Mission régionale d'autorité environnementale

**Avis délibéré de la mission régionale
d'autorité environnementale
Hauts-de-France
sur le projet de parc éolien des Saules
à Saulzoir (59)**

n°MRAe 2019-3677

Carte d'implantation des parcs éoliens autour du projet (source : note complémentaire relative à l'évolution du contexte éolien – page 8)

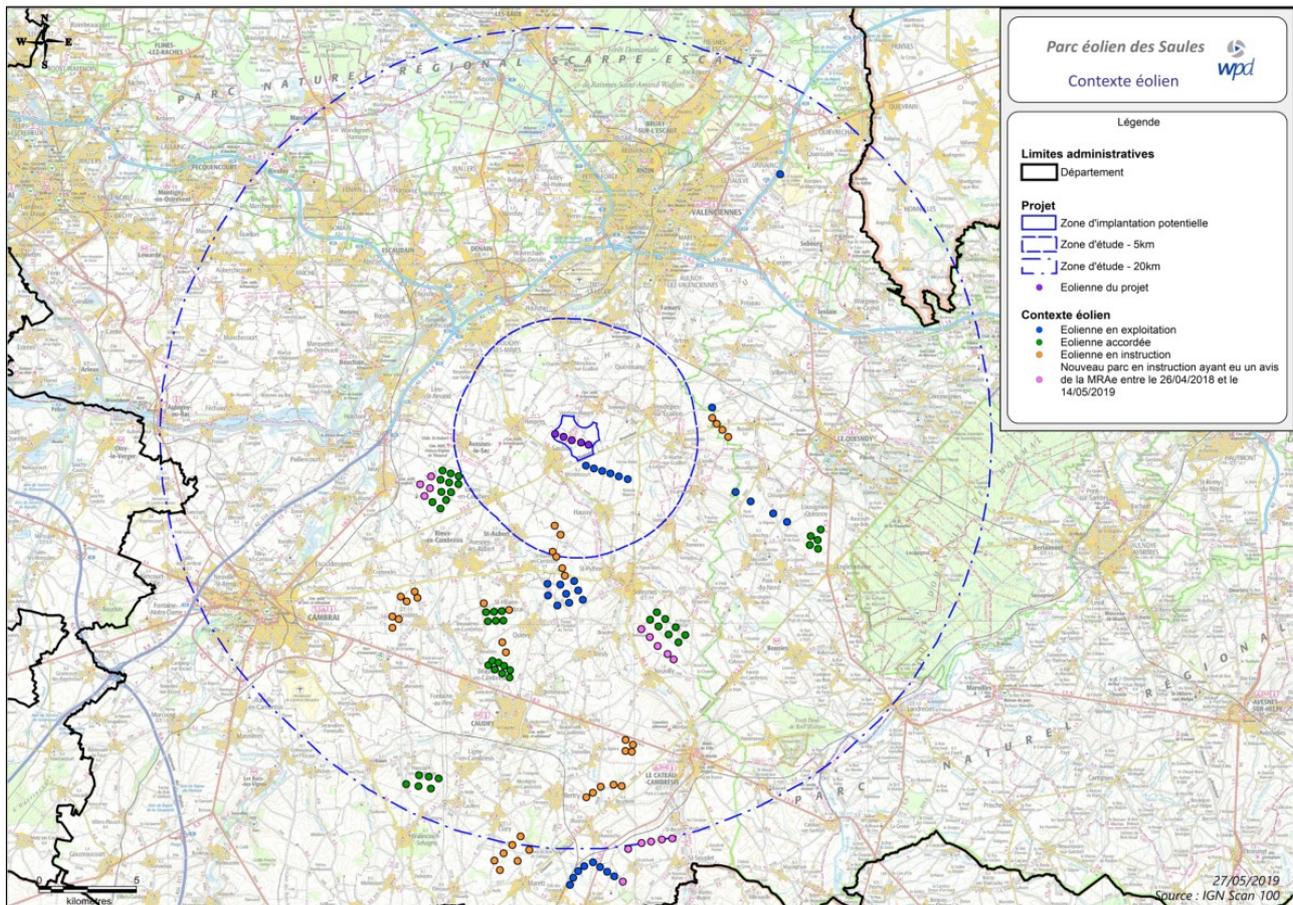
L'autorité environnementale note que 2 autres projets éoliens s'intercalant entre le projet des Saules et le parc de la Chaussée Brunehaut, soit à environ 500 m, ont été déposés et sont en cours d'instruction. Néanmoins le pétitionnaire ne les a pas pris en compte en l'absence d'avis de l'autorité environnementale.
